MODELLI / MODELS : SERIE ESAM (tutti i modelli) - ESAM SERIES (all models)

OGGETTO: Sostituzione componenti: caldaia caffè, schede alettroniche.

SUBJECT : Replacement of compents: coffee boiler, electronic boards.

FEBBRAIO / FEBRUARY 2009

Foto 2: 5513227881 (Caldaia Ø6 X 1)

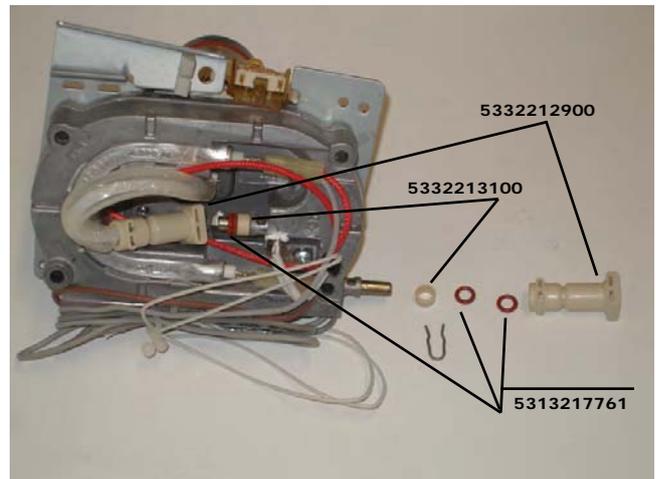
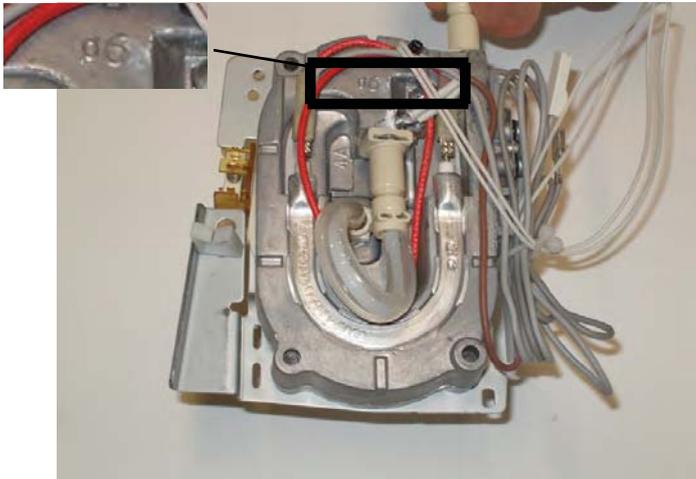
Vi informiamo che per tutti i modelli della serie ESAM si sta progressivamente provvedendo al montaggio, in produzione, di una nuova caldaia caffè (thermoblock): al posto della caldaia contrassegnata con Ø6 X 1 a codice **5513227881** (riconoscibile nella foto 1), verrà montata quella contrassegnata con Ø5 X 0.5 a codice **5513227901** (riconoscibile nella foto 2, dove i numeri indicano rispettivamente il diametro e lo spessore del tubo interno in acciaio).

le due caldaie, si distinguono visivamente "solo" per il diametro del tubo (Ø6 ppure Ø5), stampigliato sul corpo superiore (vedi foto).

Fare attenzione che cambiano anche i relativi O-ring, distanziale e connettore (vedi foto con relativi codici).

IMPORTANTE: nel ricevere una ESAM in assistenza, quindi, ci si può trovare di fronte a due possibili combinazioni caldaia/schede: la macchina "pre-modifica", in cui è montata la caldaia Ø6 X 1 e relative schede e quella "post-modifica", in cui è montata la versione Ø5 X 0.5 e relative schede. Ne consegue che, nel caso in cui si debba sostituire la caldaia e/o una delle due schede di una ESAM, basterà ordinare l'omologo del dispositivo che si trova già montato in macchina (ad es. la caldaia Ø6 X 1 se si trova la caldaia Ø6 X 1).

Si presti attenzione al fatto che, se sulla caldaia non si trova alcun carattere stampigliato, è da intendere Ø6 X 1 (prime produzioni).

Picture 1 **5513227881** generator model $\text{\O}6 \times 1$

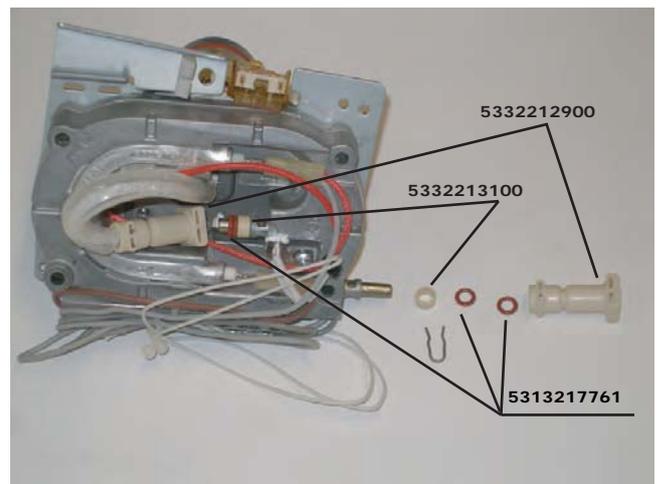
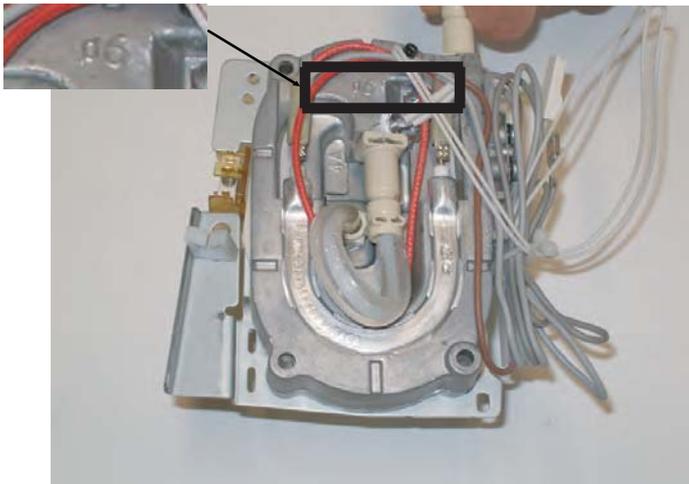
We inform you that in ESAM Superautomatic Coffee Machine, a very important change is gradually taking place in **production line**: generator (thermoblock) model $\text{\O}6 \times 1$, code **5513227881** (see picture 1) used since now, is going to be replaced by model $\text{\O}5 \times 0.5$, code **5513227901** (see picture 2, numbers indicate respectively diameter and thickness of inner steel pipe).

two generators differ "only" for the pipe diameter ($\text{\O}6$ or $\text{\O}5$) engraved on the upper body (see pictures).

Pay attention, moreover, to o-rings, spacer and connection, because they change too (see pictures and indicated codes).

ATTENTION: when You receive an ESAM model in assistance, You can find two possible combinations generator/PCBs: the "pre-modified" appliance, in which is fitted the generator $\text{\O}6 \times 1$ with coupled PCBs and the "post-modified" appliance, with $\text{\O}5 \times 0.5$ generator and linked PCBs. So, if You have to replace the thermoblock or/and one of the two PCBs, it's necessary to order the corresponding device just found in the appliance assisted (for ex., $\text{\O}6 \times 1$ boiler if You find $\text{\O}6 \times 1$ boiler).

Please, be careful: if You don't find any character engraved on the boiler, it means $\text{\O}6 \times 1$.

Foto 1

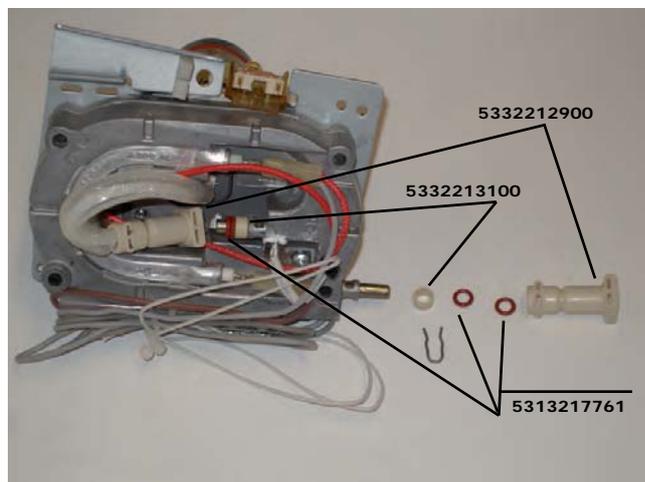
les chaudières marquées « Ø 6x1 » ont été remplacées par « Ø 5x0.5 ».

Ces modifications sont propres à chaque chaudière donc les deux cartes ne sont pas interchangeables. Il faut donc commander le même code que celui sur l'appareil d'origine.

Première version : avec indication sur la chaudière « Ø 6x1 »
Pièce à commander : **5213211901**

S'il n'y a aucune indication sur la chaudière il faut considérer qu'il s'agit de la première version (Chaudière « Ø 6x1 ») et commander la pièce : **5213211901**
